ACTA DE REUNIÓN DE ACLARACIÓN

**OBJETO: ADQUISICIÓN DE MUEBLES PARA OFICINAS EDIFICIO REDES DE GAS SANTA CRUZ
CÓDIGO N°: EPNE-01-DNIM-233-15**

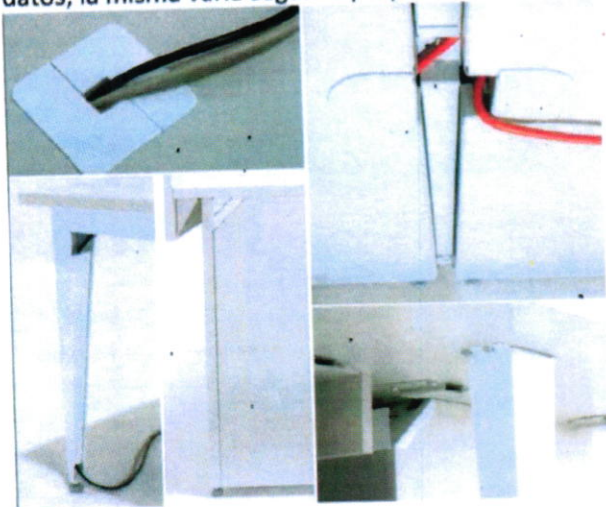
NECESITO LOS PLANOS DEL VPNO en formato editable, ya que los que están colgados en la pagina web están escaneados y sin medida alguna, por ende no se puede trabajar así y los planos no coinciden con los requerimientos en el DBC en las cantidades, sobre que nos basamos?

Los planos en formato editable serán entregados a la empresa adjudicada, los planos son referenciales.

Imagen netamente referencial.

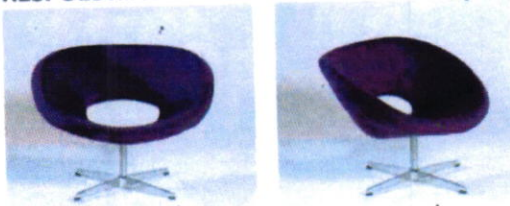
Lote 1, ítem 40. Alguna imagen referencial de la poltrona móvil solicitada?

RESPUESTA N° 19:

Imagen netamente referencial.

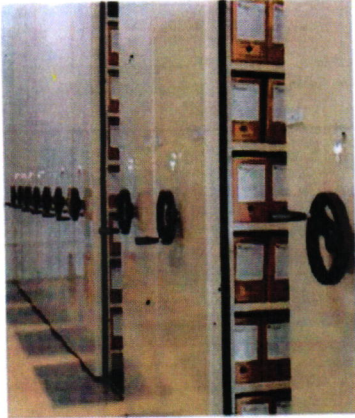
Imagen referencial de todos los armarios deslizantes

RESPUESTA N° 20:

Imagen referencial de mesa bipartida.

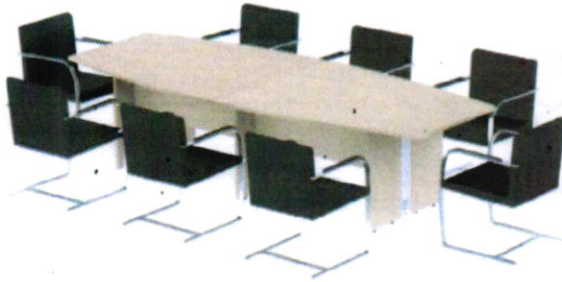
En el caso del ítem Nro. 23, se solicitan MESA DE REUNION BIPARTIDA.

¿Específicamente, a que se refiere el término "BIPARTIDA". Se refiere a que la mesa tiene dos tapas o con mesada con dos secciones?

¿No pueden proporcionar una imagen referencial?

RESPUESTA N° 4:

Ver respuesta a pregunta N° 10 de La Cuisine.
